## 地域の会 質問・意見書

日付：2022年 2月 15日

東京電力

### 500kVケーブル洞道(新設: 工事竣工 2010年6月)

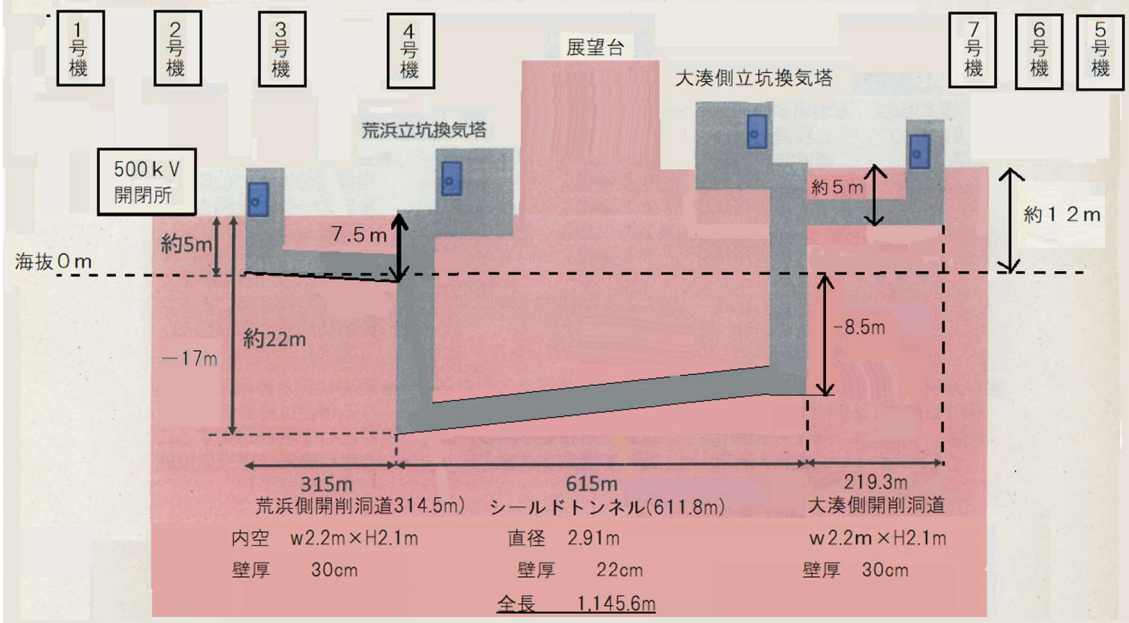
質問(6) 新規洞道は、東側から見た断面図が公開されています。荒浜側洞道の床は標高0mで北に向かい立坑手前で地下-22mと深くなっています。これまで東電が公表したデータをもとに洞道のイメージ図を作りました。(参考資料参照)

既設洞道についても深さや勾配がわかる断面図を示してください。
